En el marco de la evaluación del proyecto "Parque fotovoltaico y línea de transmisión Pita Solar", Servicio Evaluación Ambiental, I Región de Tarapaca ha generado un nuevo documento que puede revisar en la siguiente dirección:

12. Que, durante el proceso de Participación Ciudadana, desarrollado conforme a lo dispuesto en el artículo 30 bis de la Ley N° 19.300, se formularon observaciones por parte de la comunidad respecto del Proyecto, las que han sido consideradas en el proceso de evaluación de la forma que a continuación se señala.

12.5. Admisibilidad de las observaciones ciudadanas

Figura 3-24: Sitios de significancia cultural CI Patrimonial del Tamarugal (Familia Ceballos Carrero)

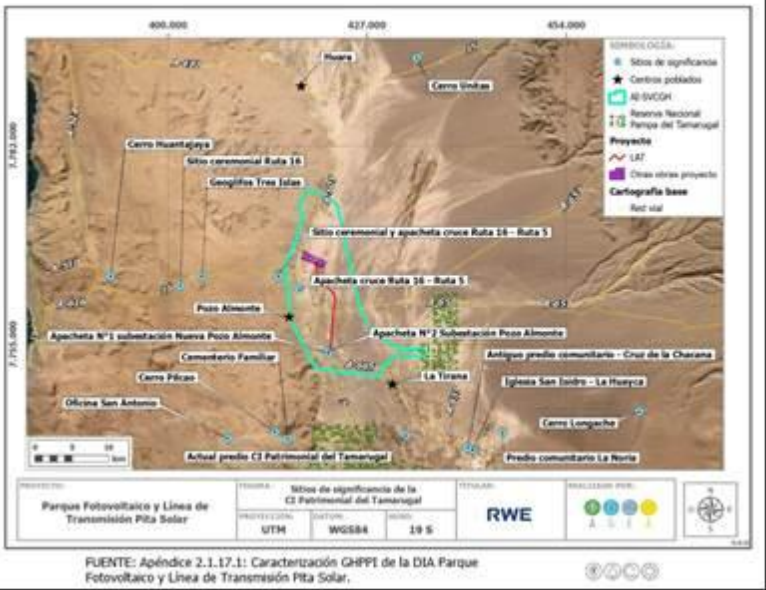
Sin perjuicio de lo anterior, se debe precisar que la observación introduce conceptos indeterminados tales como “desconexión cultural y espiritual”, los cuales no constituyen categorías evaluables de manera autónoma en el marco del SEIA, en la medida que no se traduzcan en efectos verificables, atribuibles directa y causalmente a las partes, obras o acciones del Proyecto. En consecuencia, el análisis se circunscribe a la eventual afectación efectiva de prácticas culturales acreditadas, conforme a los criterios del artículo 11 de la Ley N°19.300.

De la revisión de dichos antecedentes se concluye que ninguno de los sitios culturales, productivos o espirituales identificados se superpone con las obras del Proyecto. En particular:

- Las apachetas y rutas asociadas se emplazan a distancias superiores a 200 metros del trazado de la LAT.
- Otras áreas prioritarias de conservación identificadas se localizan a distancias de 200 m, 1.400 m o más de 2.000 m respecto de las obras del Proyecto.
- Las inspecciones arqueológicas desarrolladas en el área de influencia registraron 518 sitios de valor arqueológico e histórico, sin identificarse apachetas en las áreas de emplazamiento directo del Proyecto.
-

Por tanto, se descarta la afectación directa o indirecta de sitios sagrados o de significación cultural por las partes, obras y acciones del Proyecto.

Figura 3-42: Ubicación accesos vehiculares y cruces de camino, Rutas trashumancia Ganadera

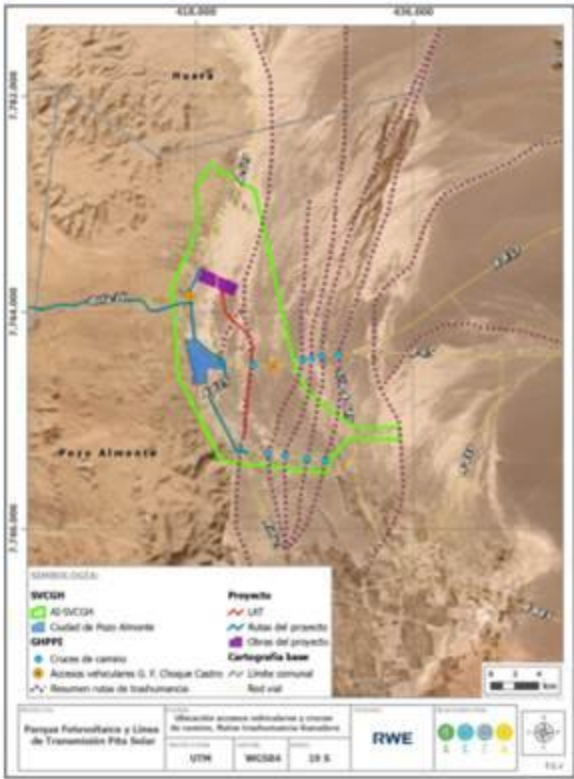
- usadas por los GHPPI?
- 41.2. ¿Qué medidas tomarán para evitar que el aumento de tráfico pesado destruya caminos locales utilizados para trashumancia?
- 41.3. ¿Por qué no incluyeron en la DIA un plan de reparación vial para las comunidades indígenas afectadas?

Asimismo, dado que el flujo asociado a la trashumancia es esporádico y de baja intensidad, y considerando la capacidad de reserva de la red vial evaluada, se descarta la ocurrencia de impactos acumulativos que afecten la libre circulación o los tiempos de traslado de los GHPPI.

Figura 3-42: Ubicación accesos vehiculares y cruces de camino, Rutas trashumancia Ganadera

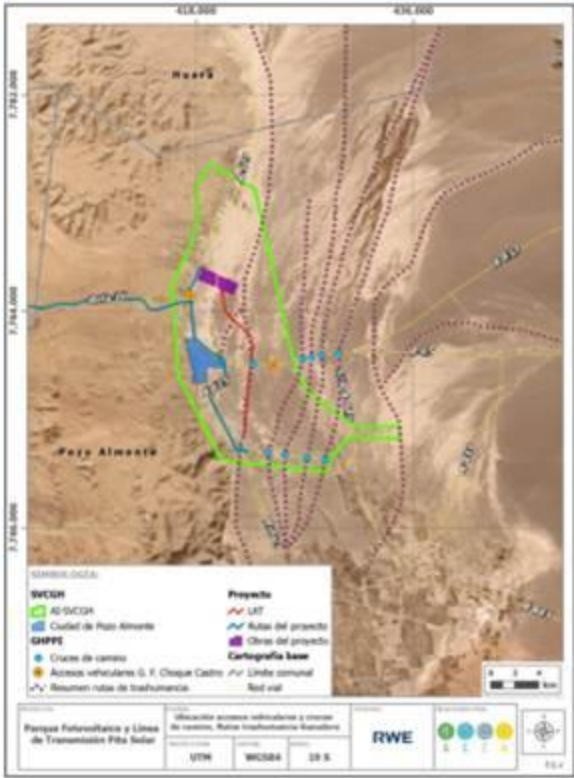
53. *Sobre el uso y afectación de rutas ancestrales*
- 53.1. *¿Cómo justifica el proyecto la utilización de las rutas A16, A5, A65 y A665, así como los caminos troperos, mulares y sendas, sin garantizar su preservación para la trashumancia de la familia Ceballos Carrero y otros afectados?*
- 53.2. *Dado que estas rutas son vitales para la subsistencia, cultura y espiritualidad de las comunidades, ¿qué medidas específicas se implementarán para evitar su destrucción o bloqueo permanente?*
- 53.3. *¿Se realizó un mapeo participativo con las comunidades para identificar todas las rutas ancestrales afectadas? En caso negativo, ¿por qué se omitió este estudio? Solicitamos que se realice el recorrido por el área de influencia del proyecto, donde no fue caracterizado en su totalidad por falta de tiempo en la visita con la consultora y la familia Ceballos Carrero”.*

Dado que no se identifican impactos ambientales significativos sobre las rutas de trashumancia, no resulta procedente definir medidas específicas de preservación, reparación o compensación, conforme al principio de causalidad ambiental que rige el SEIA.
